752 Viborg Rtb. - Engelsborg - Viborg Rtb

Opsamling - forslag til justering af ruteforløb på rute 752

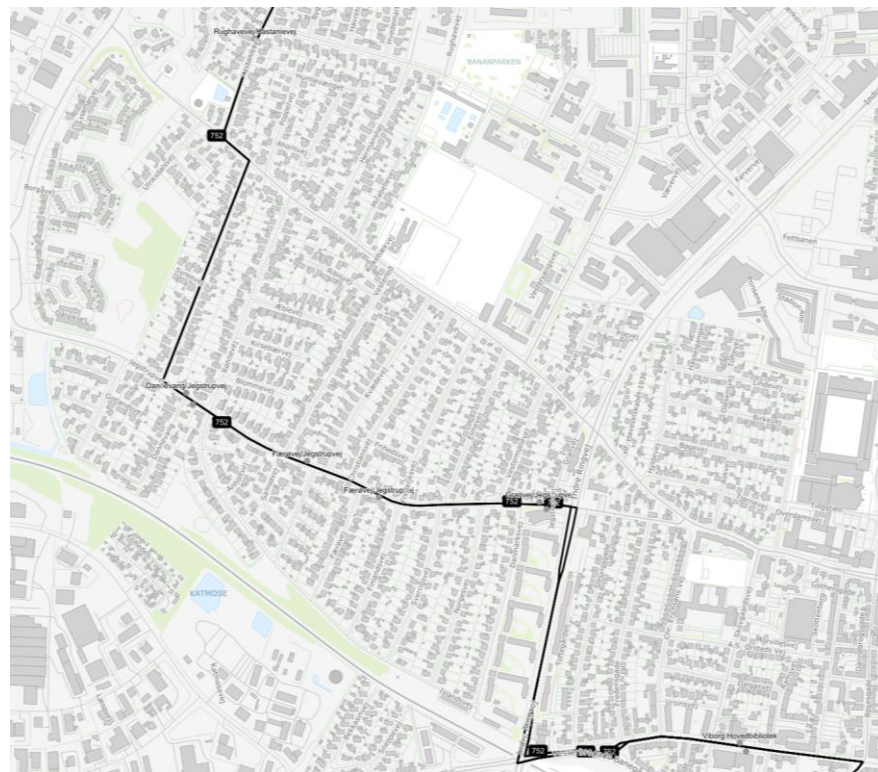
- Hørings svar** Midttrafik har modtaget 3 henvendelser med et eller flere emner
- 1) Ønske ændret afgangstid (1)
 - 2) Utilfredshed med rutestruktur (1)

- Sagsbehandling** Ad 1)
1 hørings svar omhandler ønske til afgang fra Jernbanegade senere end kl. 14.35 da skoledagen slutter kl. 14.35.
- Der er afgang fra Jernbanegade 14.30 og 15.35. Det er af hensyn til foregående og efterfølgende afgange ikke muligt at justere yderligere. Afgangen er i bedst muligt omfang tilpasset uddannelserne, men det er ikke muligt at tilpasse alle ringetider og forbindelser.

- Ad 2)
2 hørings svar omhandler ønske til forbindelse fra Dalvikvej og Hamarvej til Viborg midtby.
- Lundvej vil ikke blive betjent med den nye trafikplan. Stoppet ved Dalvikvej/Ølandsvej har i nuværende betjening ca. 9 påstigere og ca. 8 afstigere om dagen i gennemsnit. Herfra vil det være muligt at benytte rute 752 ved Dannevang/Jegstrupvej. Fra Dalvikvej/Ølandsvej er der ca. 500 meter hertil.

- Hamarvej/Lundvej vil ikke blive betjent med den nye trafikplan. Stoppet ved Hamarvej/Lundvej har i nuværende betjening ca. 5 påstigere og ca. 6 afstigere om dagen i gennemsnit. Herfra vil det være muligt at benytte rute 752 ved Rughaven/Kastanjevej. Fra Hamarvej/Lundvej er der ca. 650 meter hertil. Rute 752 kører én gang i timen til Jernbanegade. Herfra er der ca. 400 meter til Trappetorvet.

Nuværende forslag til ruteforløb

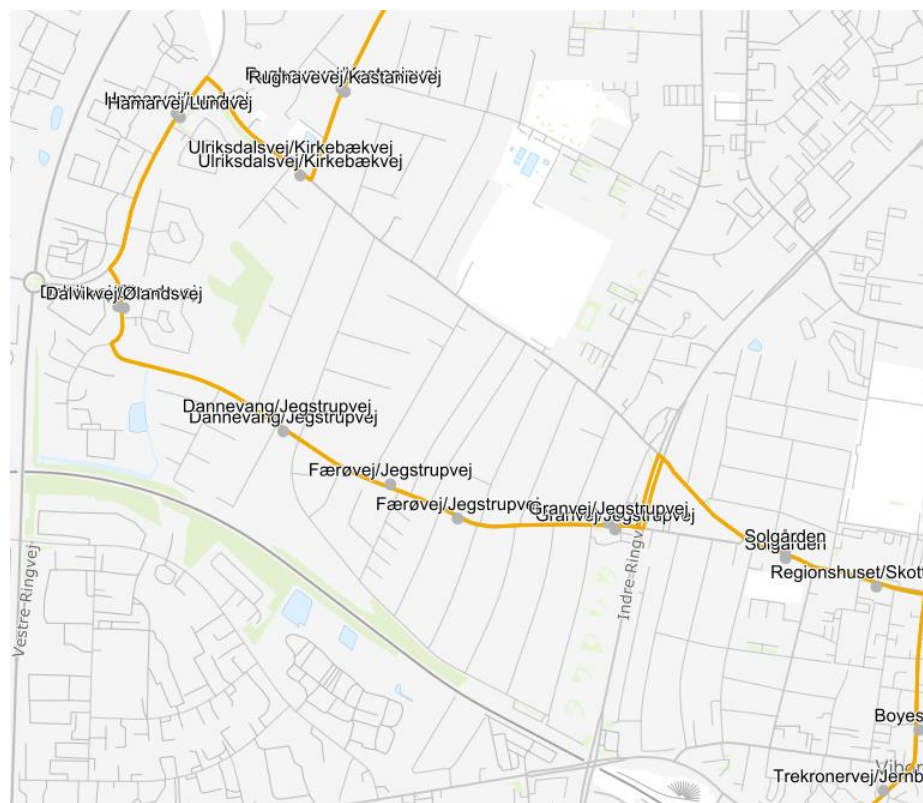
I en samlet vurdering, med udgangspunkt i ovenstående henvendelser, vil Midttrafik foreslå, at ruteforløbet på rute 752 justeres, så Skottenborg betjenes frem for Vesterbrogade og Lundvej betjenes frem for Syrenvej.

Ved at flytte rutføringen af rute 752 vil 1 busafgang i timen flyttes fra Vesterbrogade, som fortsat vil have 3 busafgange i timen med bybuslinje 2. I stedet vil Regionshuset ved Skottenborg og Solgården blive betjent med 1 busafgang i timen. Regionshuset og Solgården har i nuværende betjening i gennemsnit 8 og 32 daglige på- og afstigere og ville i oplægget i høring ikke blive betjent.

Viborg Kommune har besluttet, at rutens forløb justeres, så Skottenborg og Lundvej betjenes.
